改善箇所説明図

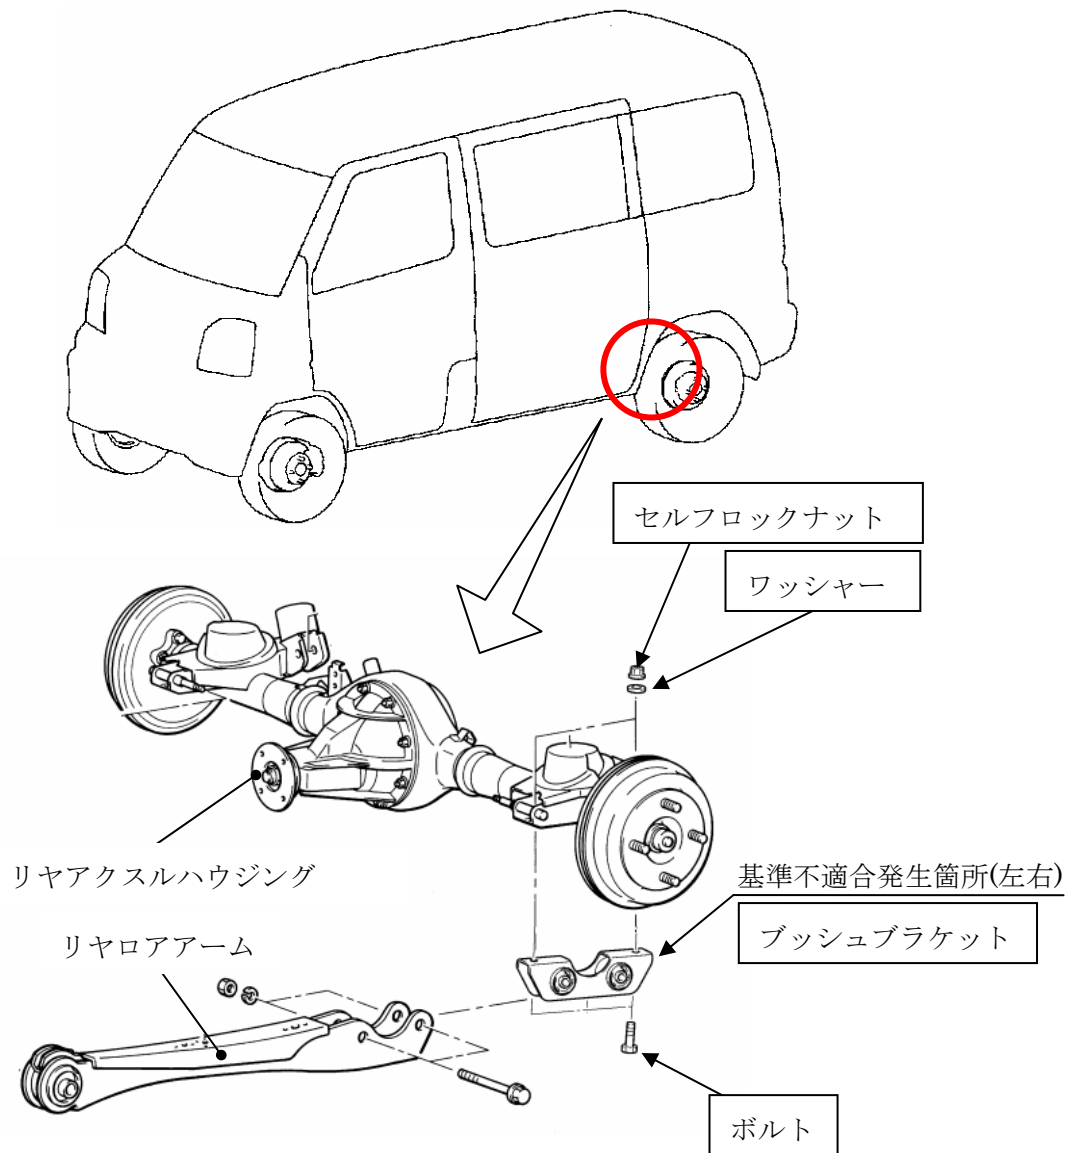
リヤサスペンションにおいて、リヤロアアームとリアアクスルハウジングを連結するブッシュブラケットの強度余裕が少ないため、右左折や発進停止の繰り返しにより、ブッシュブラケットが損傷し、リヤロアアームとリアアクスルハウジングの連結が外れ異音が発生し、走行安定性が低下するおそれがある。

全車両、ブッシュブラケット一式を対策品と交換する。

注：図中の 内は、交換部品を示す。
